Informe Consolidado de Solicitud de Aclaraciones, Rectificaciones y/o Ampliaciones Complementario a la Declaración de Impacto Ambiental del Proyecto "Modificación Masa de Animales Fundo San Guillermo"

Nombre del Titular : Sucesión Salvador Yanine Abadi
Nombre del Representante Legal : Guillermo Yanine Milad
Dirección : Camino viejo a Chillan s/n

El presente Informe Consolidado de Solicitud de Aclaraciones, Rectificaciones o Ampliaciones a la Declaración de Impacto Ambiental del proyecto "Modificación Masa de Animales Fundo San Guillermo", contiene las observaciones generadas en virtud de la revisión de la Adenda.

Figura N° 7. Receptores considerados en la modelación.

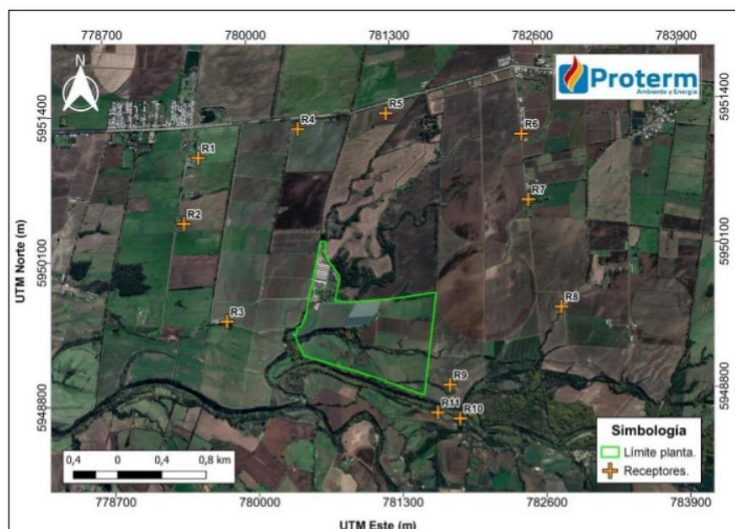
- 4.1 Respecto a las respuestas entregadas en la Adenda para la pregunta 4.16 del Icsara, se informa al titular que el límite de la planta y los receptores entregados en el Archivo kmz del Anexo N°2 – Estudios Actualizados de la Adenda, no coincide con lo presentado en el Estudio de Impacto Odorante “Plantel de Cerdos Cato” (Inf02E02.O-23-042.EIO) del mismo Anexo. En este mismo sentido, la información presentada en la Figura N°7 “Receptores considerados en la modelación” del Anexo N°5 “Estudio Impacto Odorante” se observa el levantamiento de 11 receptores georreferenciados, sin embargo, al revisar el archivo kmz se observa un punto no identificado (destacado) como receptor, por lo anterior, se solita al Titular describir y justificar la no inclusión de este receptor. Al respecto se acompañan los siguientes antecedentes:

Imagen 1: Estudio de Impacto Odorante “Plantel de Cerdos Cato” (Inf02E02.O-23-042.EIO) del Anexo N°2 – Estudios Actualizados de la Adenda: Límite planta y receptores entregados en EIO.

Imagen 2: Archivo kmz del Anexo N°2 – Estudios Actualizados de la Adenda: Límite planta y receptores entregados en kmz.

Imagen 3: “figura 1: Localización de la zona que será regada con el efluente del wetland de la Adenda N°1, del 16 de mayo de 2005.

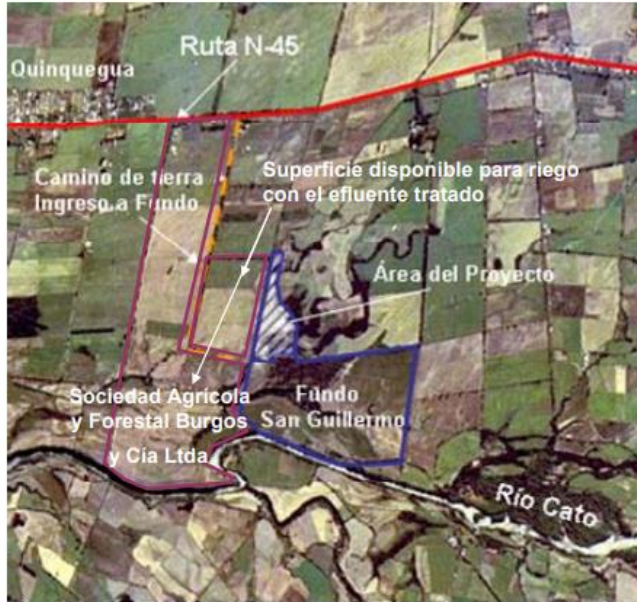
- a) En la RCA 199/2005 quedaron aprobadas una cantidad de 100 hectáreas para riego de purines tratados, las que corresponden a un **predio vecino**. Este predio vecino es presentado en la *figura 1: Localización de la zona que será regada con el efluente del wetland* de la Adenda N°1, del 16 de mayo de 2005 (imagen 3).

Imagen 4: “usos de suelo 2” (RCA 072/2009) y “Sitios Aplicación” (Adenda actual)

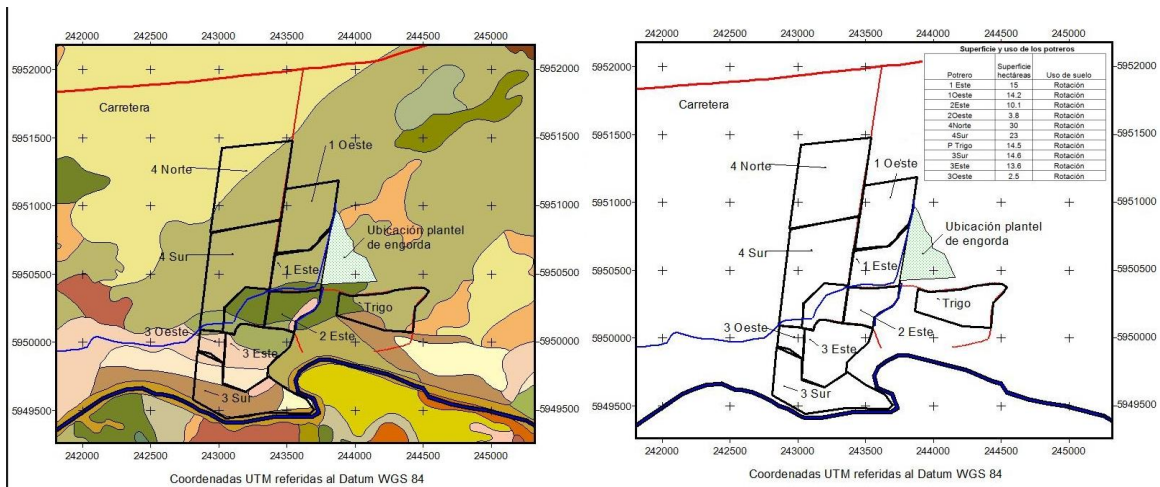
En el Anexo N°5 de la Adenda (Planos y cartografías) la figura “Sitios Aplicación” presenta una superficie de riego total de 141,3 hectáreas, lo que no se condice con lo expresado en la Adenda (cita textual): “*Si bien se mantendrán las 141,4 há autorizadas para riego como superficie total, se cuenta con 90 há que permitirán un reemplazo de las anteriores*”. En base a lo expuesto por el titular, este Servicio y el SAG estiman pertinente aclarar, rectificar y ampliar esta información sobre las superficies destinadas a **riego y otras superficies del proyecto**, ya que, no es posible identificar si las **90 hectáreas** que indica el titular fueron aprobadas en RCA anteriores o corresponden a terrenos **no evaluados** ambientalmente.

b) En la RCA 072/2009 quedaron aprobadas una cantidad de 141,4 hectáreas para riego de purines tratados. Si bien, no existe imagen en la RCA que pueda señalar la ubicación precisa de esta superficie, la información presentada por el titular en dicha evaluación, específicamente en la **Adenda de fecha 15 de diciembre de 2008**, en el **Anexo A Planos**, en el archivo titulado **“usos de suelo 2”**, se desprende que esta **superficie destinada a riego** es la misma que se presenta en esta evaluación en el archivo **“Sitios Aplicación”** del Anexo N°5 de la Adenda (Planos y cartografías).

En base a la información anterior, se solicita al titular, aclarar, rectificar y ampliar la información respecto a la **superficie de riego y otros usos**. De esta manera, el titular debe:

- 4.6.1 Entregar la información (se reitera) de la sectorización de las áreas de aplicación del purín: **Ubicación geográfica** de los sitios que dispone el proyecto para la aplicación de los purines, identificando el contorno de éste (vértices del polígono, UTM: Datum WGS 84 y Huso), indicando el **nombre del predio, superficie en hectáreas** y **toda la información** que permita a este Servicio y al SAG, tener claridad de los predios destinados para riego y que estén aprobados en RCA anteriores, así como aquellos que se requieran incorporar en esta evaluación. Se debe incluir en esta misma información las 90 hectáreas que el titular indica como reemplazo. Esta información es vital para la calificación del proyecto.
